Информационное письмо

Продукт: Контроллер АВР DPX250-630-1600

Дата: 17.11.2008

ТЕХНИЧЕСКАЯ ИНФОРМАЦИЯ

DPX1600, DPX630, DPX250 с обратной связью

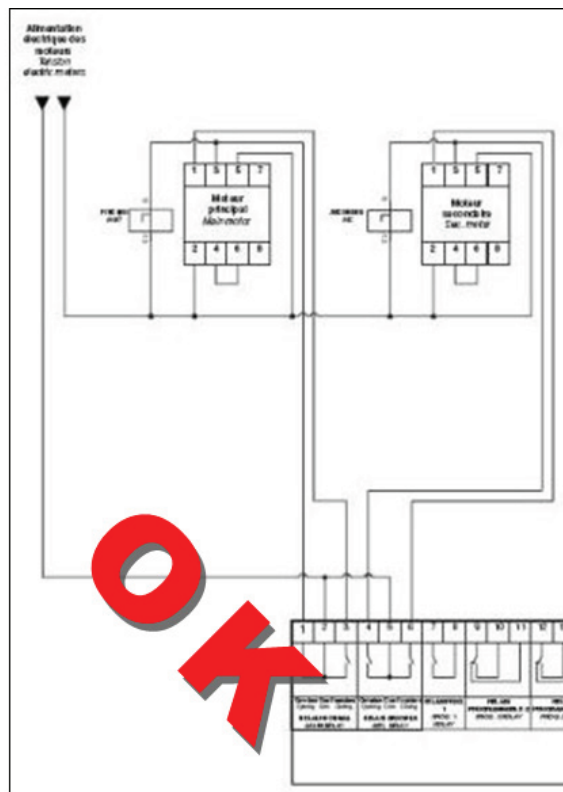
Схемы LG14 (стр. 65) и LG18 (стр. 69) руководства по эксплуатации контроллера АВР (Y1958A) недействительны и будут удалены в ближайшее время.

Использование этих запрещенных схем может привести к следующим проблемам:

При наличии обратной связи контроллер разомкнет выключатель в главной линии и будет ждать только 0,5 с, чтобы замкнулся выключатель во вторичной линии. Без ST или UVR этого времени будет недостаточно, чтобы выключатель в главной линии

разомкнулся полностью. При этом также может перегореть катушка включения электродвигательного привода (или плавкий предохранитель электродвигательного привода DPX1600).

Аналогичная проблема может появиться и в противоположной ситуации (при отключении вторичной линии и включении основной).

Когда контроллер АВР (Igr 026193, Igr 026194) устанавливается с обратной связью (параметр P1.03 = FEE), для управления срабатыванием выключателей DPX250, DPX630 или DPX1600 обязательно используйте независимый расцепитель или расцепитель минимального напряжения.

DPX1600, DPX630, DPX250 с обратной связью и независимым расцепителем

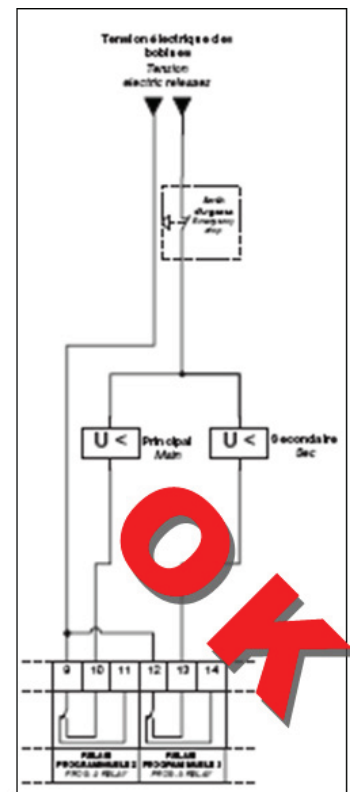
Напоминаем, что при использовании контроллера АВР DPX250-630-1600 с обратной связью обязательно применяется минимальный расцепитель напряжения (UVR) или независимый расцепитель (ST).
